**Technische Erläuterungen zur
1. Planänderung und UVP-Bericht**

Gepannter Neubau und Betrieb der
110-/380-kV-Höchstspannungsfreileitung Pkt. Metternich -
Niederstedem, Bl. 4225
Abschnitt: Pkt. Pillig - UA Wengerohr

und Änderung der
220-kV-Höchstspannungsfreileitung Niederstedem - Neuwied, Bl. 2409,
auf 110-kV-Betrieb
Abschnitt: Pkt. Pillig - Pkt. Melchhof

Technische Erläuterungen zur ersten Planänderung der

Abbildung 2: Lageplanausschnitt der Schutzstreifenausweitung der Bl. 2409 zwischen den Masten Nr. 246 und Nr. 247.

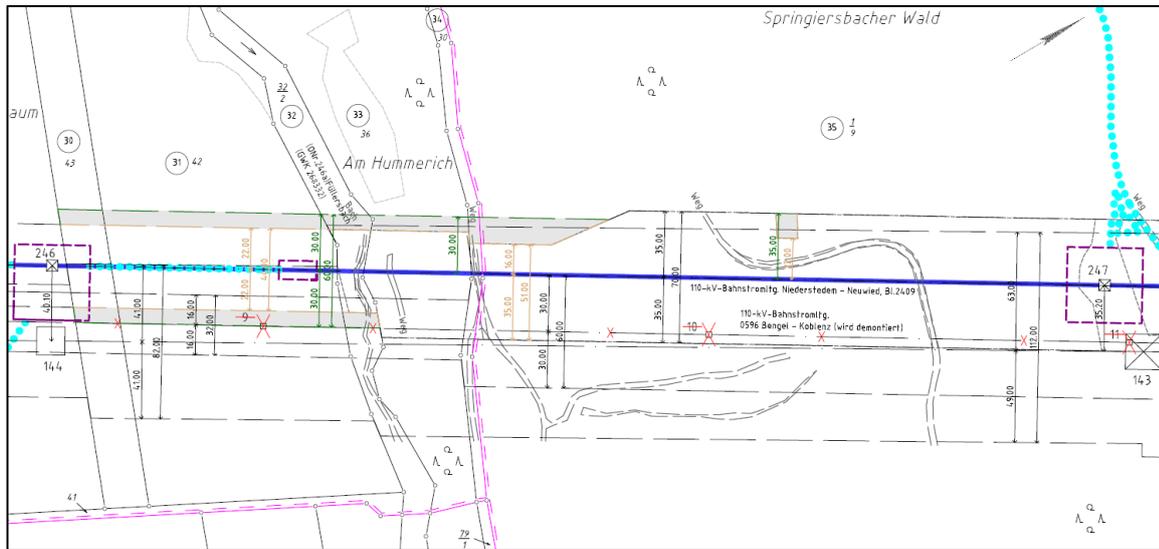
In der Gemarkung Bengel variiert die Breite des vorhandenen Schutzstreifens der Bl. 2409 innerhalb des Spannungsfeldes zwischen den Masten Nr. 246 und Nr. 247 zwischen 16 m und 35 m Breite. Ausgehend von Mast Nr. 246 in Richtung Mast Nr. 247 beträgt die Schutzstreifenbreite über einen Teilabschnitt von ca. 220 m Länge 22 m zu beiden Seiten der Leitungsachse. Im anschließenden, ca. 60 m langen Teilabschnitt liegt die Schutzstreifenbreite in nordwestlicher Richtung bei 16 m und in südöstlicher Richtung bei 35 m. In beiden Bereichen muss der Schutzstreifen ausgeweitet werden. Die erforderliche Ausweitung beläuft sich für den Schutzstreifen mit einer bisherigen Breite von 22 m zu beiden Seiten der Leitungsachse auf jeweils 8 m, sodass beidseitig ein Schutzstreifen von 30 m Breite entsteht. Der anschließende Teilabschnitt weist in südöstlicher Richtung mit 35 m bereits einen ausreichend breiten Schutzstreifen auf. In nordwestliche Richtung der Leitungsachse muss eine Aufweitung um 14 m, auf 30 m Breite, erfolgen.

Grund für die Ausweitung ist eine fehlerhafte Ausweisung des Schutzstreifens bei der damaligen Errichtung der Höchstspannungsleitung Bl. 2409 in diesem Bereich. Hierbei handelt es sich um einen Einzelfall, der damalige Berechnungsansatz ist heute nicht mehr nachvollziehbar.

Abbildung 3: Von der Schutzstreifenausweitung der BI. 2409 betroffene Biotoptypen.

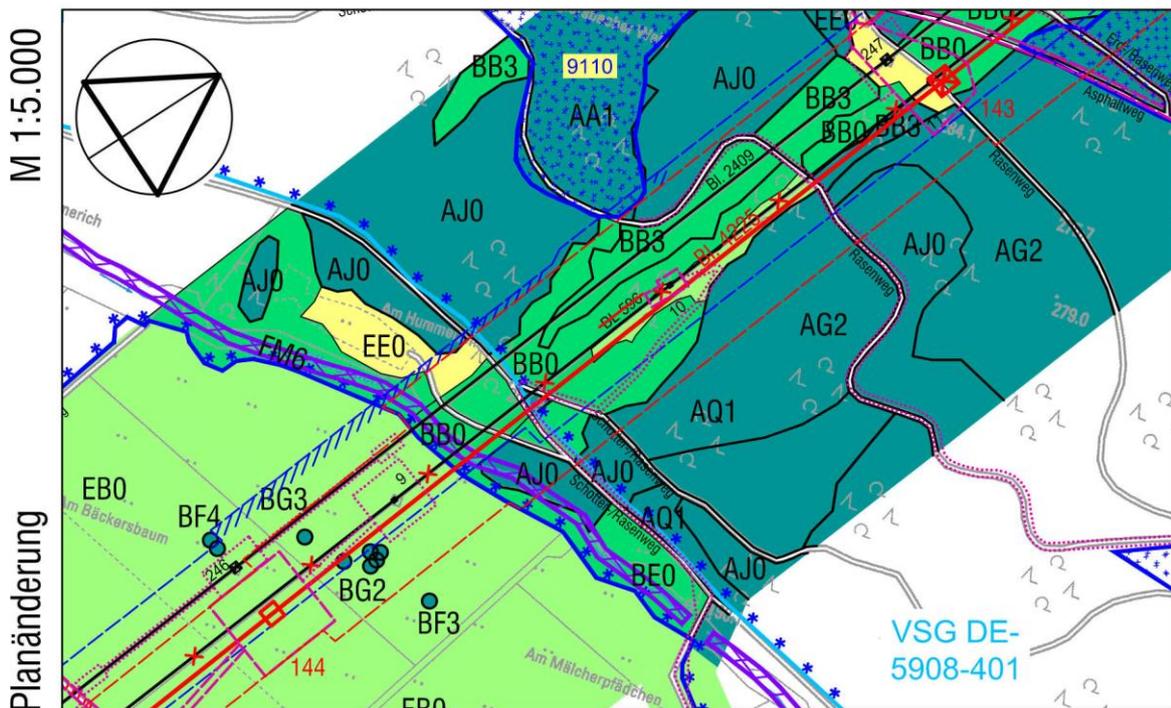
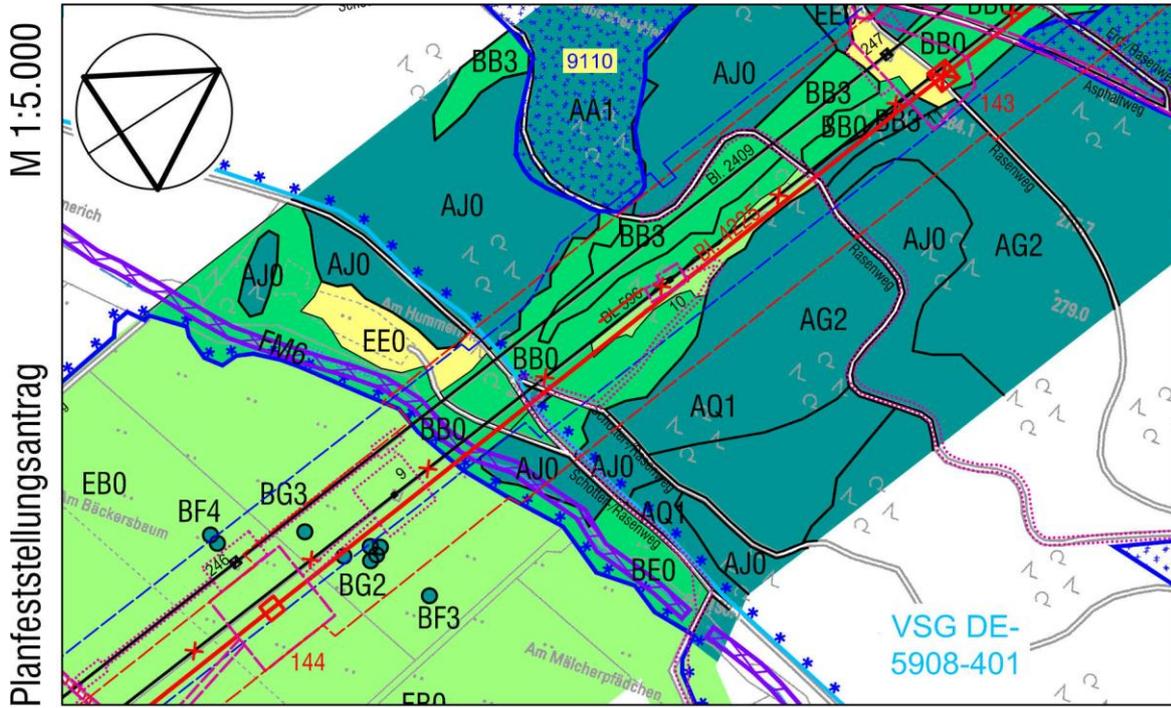
Aufgrund des geringen Anteils an zusätzlicher Wuchshöhenbeschränkung im Bereich eines nicht standortgerechten Waldes (1.047 m²) sowie die Verbreiterung eines vorhandenen ca. 44 m breiten Schutzstreifens um ca. 8 bis 14 m auf der nordwestlichen Seite handelt es sich dennoch um einen Eingriff im Sinne des BNatSchG.

Abbildung 4: Lageplanausschnitt der Mastverschiebung Mast Nr. 90.

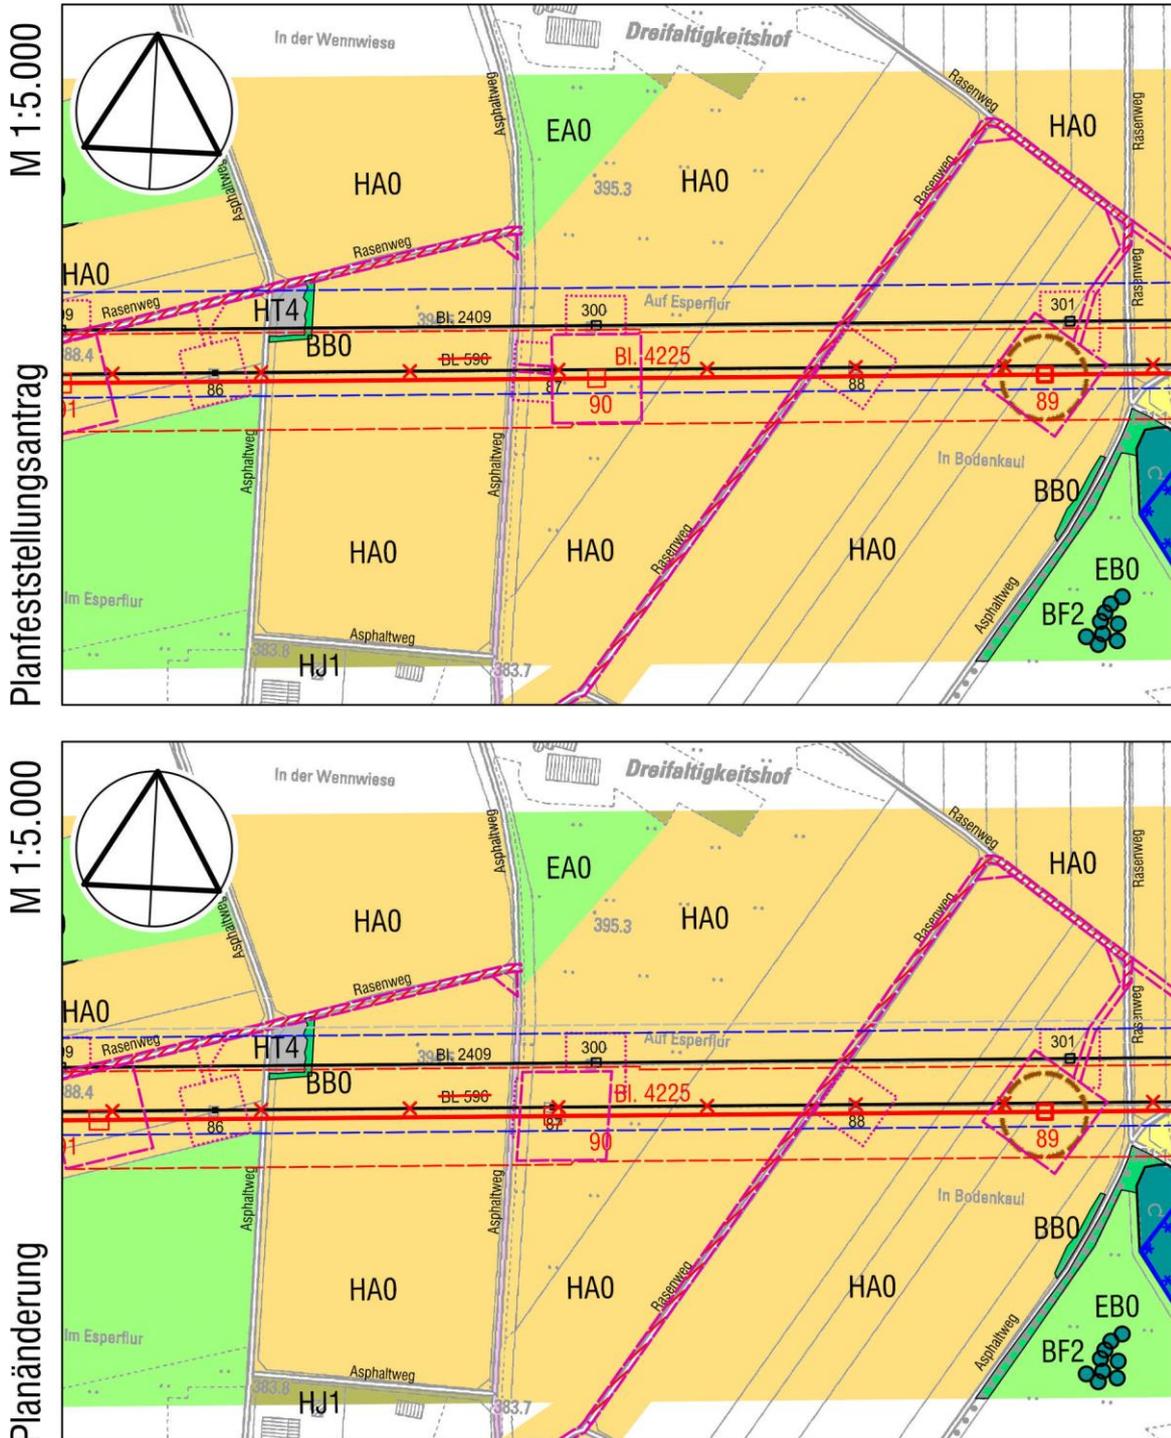
Der beantragte Maststandort Nr. 90 der geplanten 110-/380-kV-Höchstspannungsfreileitung Pkt. Metternich – Niederstedem im Abschnitt Pkt. Pillig – UA Wengerohr, Bl. 4225, befindet sich im Abstand von ca. 45 m zum westlich vorbeiführenden Weg zwischen dem Dreifaltigkeitshof und Esperhof (Alter Postkutschenweg). Geplant ist eine Verschiebung des Maststandortes in der Leitungssachse um ca. 30 m in westliche Richtung, sodass der Mast näher am Weg gegründet wird.

Der beantragte Maststandort befindet sich derzeit auf zwei Grundstücksparzellen. Auf Anregung des Grundstückseigentümers wurde eine Verschiebung von Mast Nr. 90 geprüft, um die Beeinträchtigungen der Bewirtschaftung der betroffenen Flächen möglichst zu minimieren. Die Prüfung ergab, dass eine Mastverschiebung von ca. 30 m zum Weg in westliche Richtung bei gleichzeitiger Einhaltung der technischen Erfordernisse möglich ist.

Durch die Mastverschiebung ergeben sich Veränderungen der Feldlängen zu den Nachbarmasten. Der Mast Nr. 89 muss infolgedessen zur Einhaltung der erforderlichen Bodenabstände um 3 m erhöht werden. Im Gegenzug kann der Mast Nr. 91 um 3 m abgesenkt werden.

Aufgrund der geänderten Lage des Mastes Nr. 90 ergeben sich folgende Änderungen bei den Masthöhen, auch der benachbarten Maste:

Nr. 89 Erhöhung um 3 m (von 66,50 m auf 69,50 m)

Nr. 90 unverändert mit 60,50 m

Nr. 91 Reduzierung um 3 m (von 69,50 m auf 66,50 m)

Abbildung 6: Lageplanausschnitt der Mastverschiebung Mast Nr. 91.

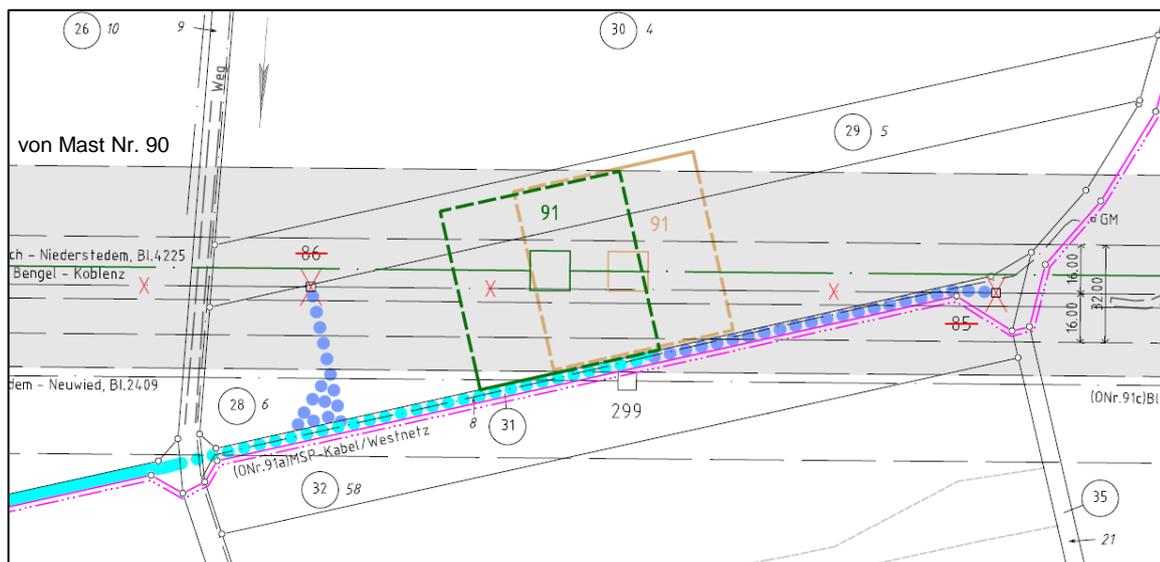
Der beantragte Maststandort Nr. 91 der geplanten 110-/380-kV-Höchstspannungsfreileitung, Bl. 4225, befindet sich mittig auf einer landwirtschaftlich genutzten Grundstückspartelle. Geplant ist eine Verschiebung des Mastes Nr. 91 um 25,5 m in östliche Richtung, in die Nähe der Flurstückgrenze.

Auf Anregung des Grundstückseigentümers, der diese Flächen zugleich bewirtschaftet, wurde eine Verschiebung des Maststandortes Nr. 91 an die Flurstückgrenze, zur Erleichterung der Flächenbewirtschaftung, geprüft. Aus technischen Gründen kann diesem Wunsch jedoch nur in Teilen entsprochen werden. Um die Beeinträchtigungen der Flächenbewirtschaftung möglichst zu minimieren, wurde eine Mastverschiebung unter Einhaltung der technischen Erfordernisse geprüft. Die Prüfung ergab, dass eine Verschiebung von Mast Nr. 91 um 25,5 m in Richtung der östlichen Grundstücksgrenze, jedoch nicht bis an diese heran, erfolgen kann.

Aus der Verschiebung des Maststandortes Nr. 91 resultieren Veränderungen der Feldlängen zu den Nachbarmasten. Zudem kann die Höhe von Mast Nr. 91, aufgrund der Verschiebung des Mastes Nr. 90 (s. Kap. 3.2.1) und der damit verbundenen Erhöhung des Mastes Nr. 89, um 3 m reduziert werden. Maststandort und Arbeitsfläche verbleiben weiterhin auf den bisher betroffenen Flurstücken.

Abbildung 9: Von der Mastverschiebung Mast Nr. 115 betroffene Biototypen.

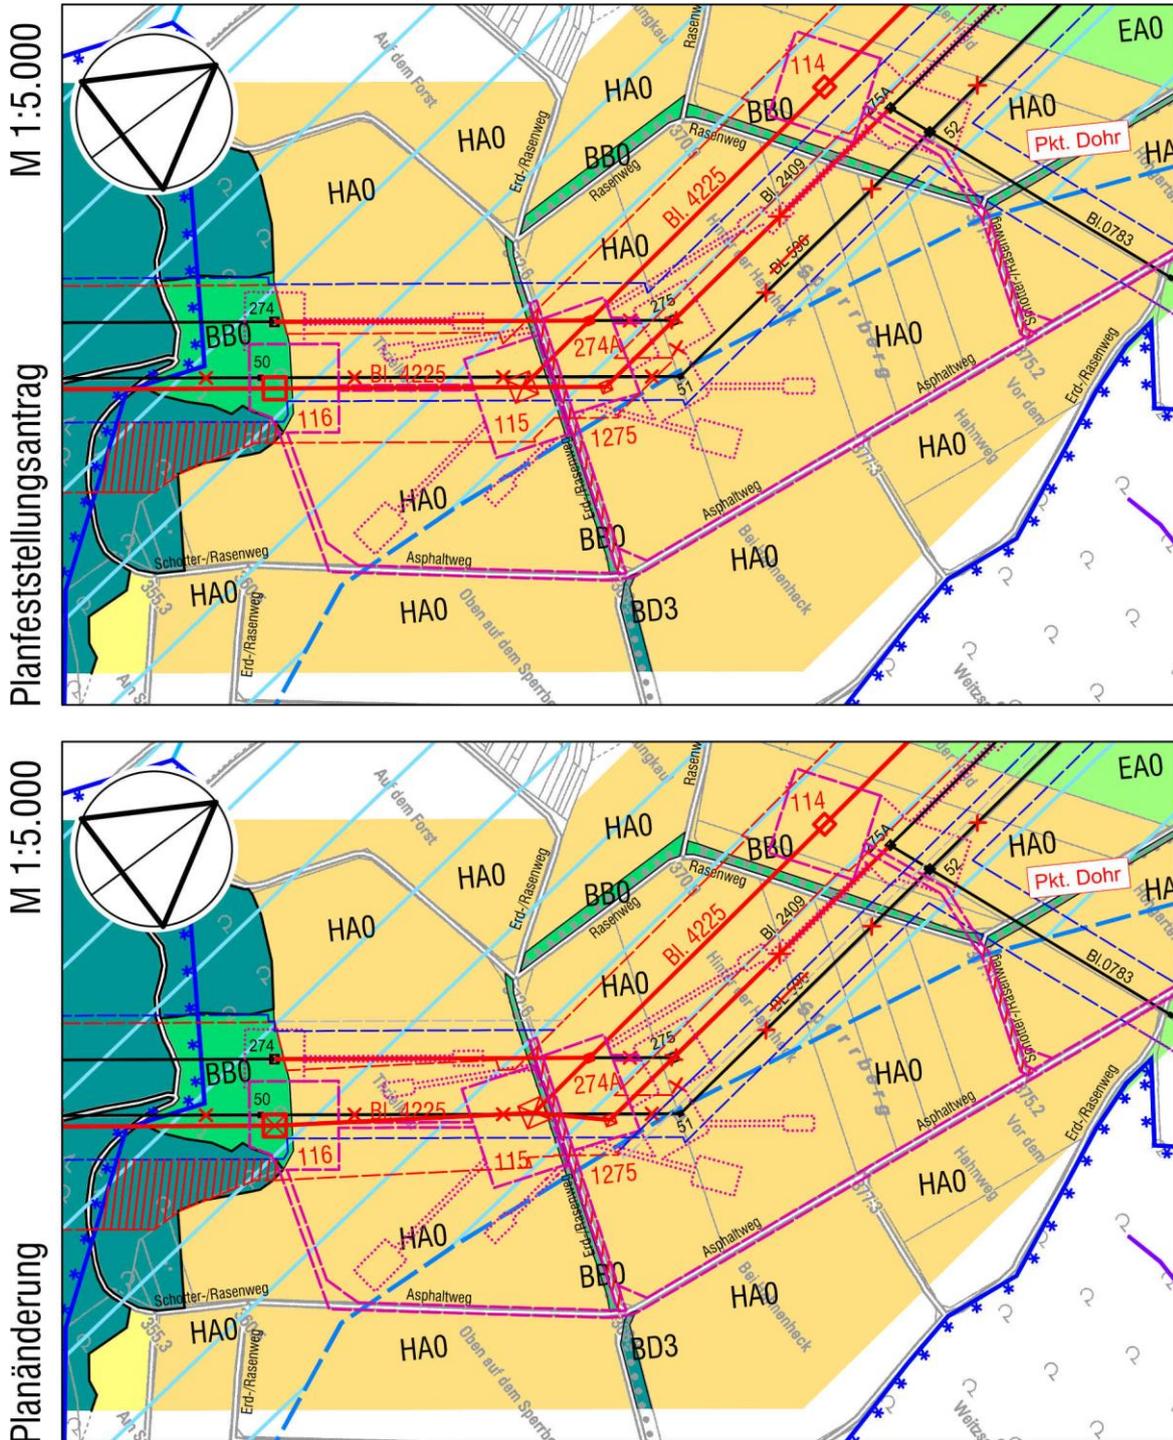
Der beantragte Maststandort Nr. 115 befindet sich derzeit auf zwei Grundstückspartellen. Auf Anregung des Grundstückseigentümers soll der Mast zum Weg in nördliche Richtung verschoben werden, um die Bewirtschaftung der betroffenen Fläche zu erleichtern. Die Verschiebung des Maststandortes Nr. 115 wurde geprüft und ist bei gleichzeitiger Einhaltung der technischen Erfordernisse möglich.

Durch diese Änderung ergeben sich geringe Schutzstreifenanpassungen im Spannungsfeld zwischen Mast Nr. 115 und Nr. 116, im Spannungsfeld zwischen Mast Nr. 115 und dem 110-kV-Mast Nr. 1275 der Bl. 2409 und im Spannungsfeld zwischen Mast Nr. 115 und dem 110-kV-Mast Nr. 274A der Bl. 2409. Des Weiteren kommt es zu einer leichten Verschiebung des Mastes Nr. 1275 in nördliche Richtung und zu veränderten Feldlängen zwischen Mast Nr. 115 und beiden Nachbarmasten (Nr. 114 und Nr. 116). Da die Maststandorte, Arbeitsflächen und Schutzstreifen weiterhin auf den bisher betroffenen Flurstücken verbleiben, ergeben sich keine Neu- oder Mehrbetroffenheiten.

Durch die Verschiebung des Mastes Nr. 115 um 11,25 m und des Mastes Nr. 1275 um ca. 5 m in nördlicher Richtung ergeben sich keine zusätzlichen Eingriffe in den Naturhaushalt, da qualitativ und quantitativ gleiche Biotop vom Mast beansprucht werden. Die Arbeitsfläche des Mastes Nr. 115 erstreckt sich in ein ca. 5 m breites Gebüsch und dementsprechend kommt es hier zu zusätzlichen temporären Eingriffen auf einer Fläche von ca. 75 m² innerhalb des vorhandenen Schutzstreifens. Nach Beendigung der Baumaßnahme wird das Gebüsch wiederhergestellt. Die geringfügige Anpassung der Schutzstreifen durch die Veränderungen in den Spannfeldern führt zu keinen zusätzlichen Wuchshöhenbeschränkungen. Es ergeben sich keine Veränderungen bei den geplanten Masthöhen. Neue oder zusätzliche Betroffenheiten sowie umweltfachliche Nachteile entstehen durch diese Änderung nicht.

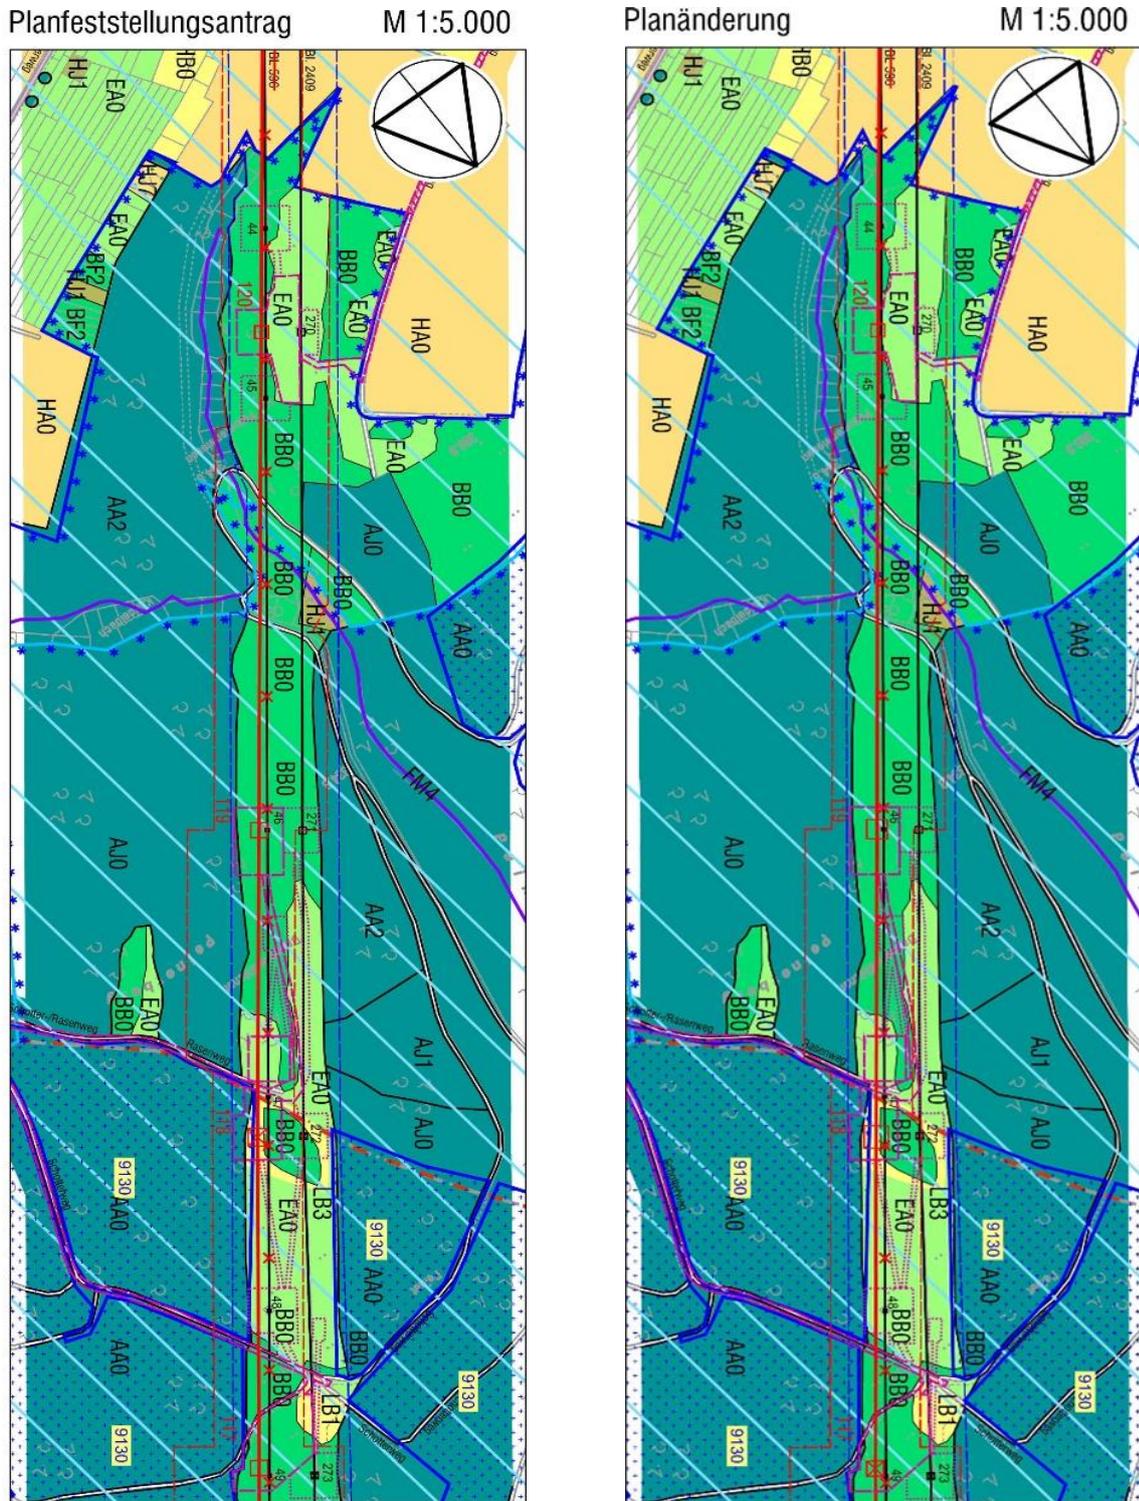
Die beantragten Maststandorte Nr. 118, Nr. 119 und Nr. 120 befinden sich in einer Waldschneise innerhalb der Gemarkungen Eller und Bremm. Der Maststandort Nr. 120 ist auf einer landwirtschaftlich genutzten Fläche im Übergangsbereich zur Waldschneise gelegen. Für die beantragten Maststandorte Nr. 118 – Nr. 120 ist eine Verschiebung von weniger als 2 m geplant.

Die geringfügige Verschiebung der Maststandorte Nr. 118 – 120 ergibt sich aus der technischen Änderung des Mastes Nr. 117 vom Tragmast zum Abspannmast (s. Kap. 3.3.1.).

Als Folge der Verschiebung müssen Veränderungen der Leitungsachse zwischen den Masten Nr. 117 – Nr. 121 und ein geringfügiger Versatz des Schutzstreifens um weniger als 2 m in nordwestliche Richtung vorgenommen werden. Aufgrund des geringfügigen Mastversatzes ergeben sich Veränderungen der Masthöhen. Mast Nr. 118 wird um 3 m erhöht und Mast Nr. 120 kann um 6 m in seiner Höhe reduziert werden. Die Höhe von Mast Nr. 119 bleibt unverändert. Aus der geringfügigen Verschiebung der Maste Nr. 118 – Nr. 120 und der technischen Änderung des Mastes Nr. 117 von einem Tragmast zu einem Abspannmast resultiert zudem die technische Änderung von Mast Nr. 118 von einem Abspannmast zu einem Tragmast (s. Kap. 3.3.1.). Änderungen in den Betroffenheiten in Form von Neu- oder Mehrbetroffenheiten ergeben sich nicht. Maststandorte, Arbeitsflächen und Schutzstreifen verbleiben weiter auf den bisher betroffenen Flurstücken.

Nr. 118 Erhöhung um 3 m (von 96,50 auf 99,50 m)

Nr. 119 unverändert (93,50 m)

Nr. 120 Reduzierung um 6 m (von 84,50 auf 78,50 m)

Abbildung 12: Lageplanausschnitt der Mastverschiebung Mast Nr. 149.

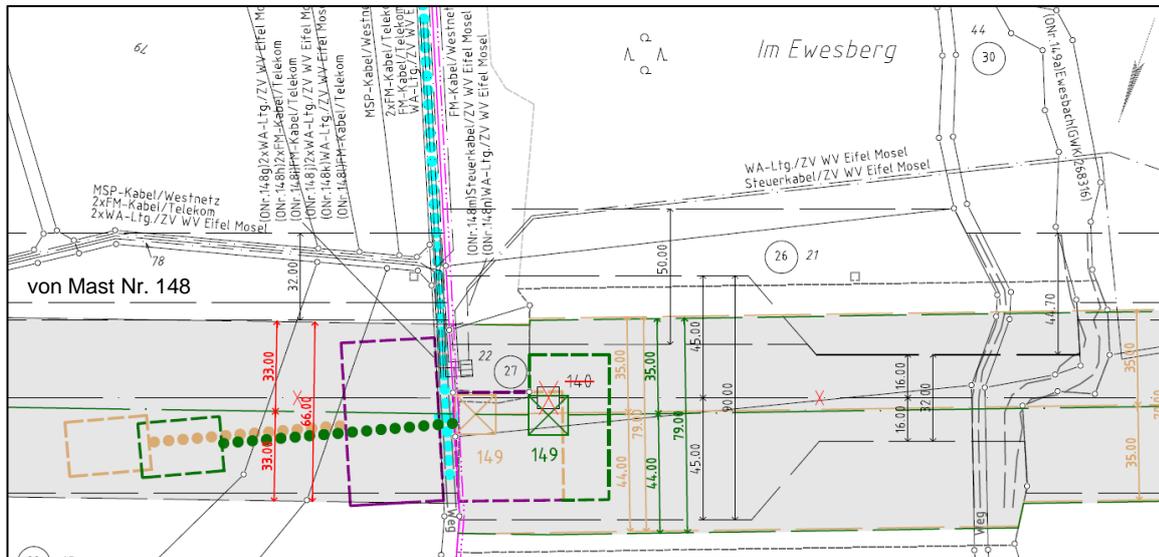
Der beantragte Maststandort Nr. 149 befindet sich in der Nähe zu den Anlagen des Hochbehälters „Hetzhof“ des ZWEM (Zweckverband Wasserversorgung Eifel-Mosel). Geplant ist eine Verschiebung des Maststandortes Nr. 149 um 27 m in westliche Richtung (innerhalb des vorhandenen Trassenraumes).

Nach Stellungnahme des ZWEM, befindet sich der beantragte Maststandort Nr. 149 in einem nicht ausreichenden Abstand zu dessen Anlagen am Hochbehälter. Durch die geplante Verschiebung des Maststandortes Nr. 149 wird das Abstandskriterium gemäß Richtlinie GW22 erfüllt, ohne die Situation am Wasserhochbehälter gegenüber der Bestandssituation zu verschlechtern.

Aus der Verschiebung ergibt sich eine Änderung der Feldlängen zu den Nachbarmasten. Der Masttyp bleibt unverändert (Abspannmast). Maststandort und Arbeitsfläche verbleiben auf dem bisher in Anspruch genommenen Flurstück. Die Lage der Seilzugfläche wird angepasst und der Schutzstreifen der beantragten Planung verlagert sich geringfügig.
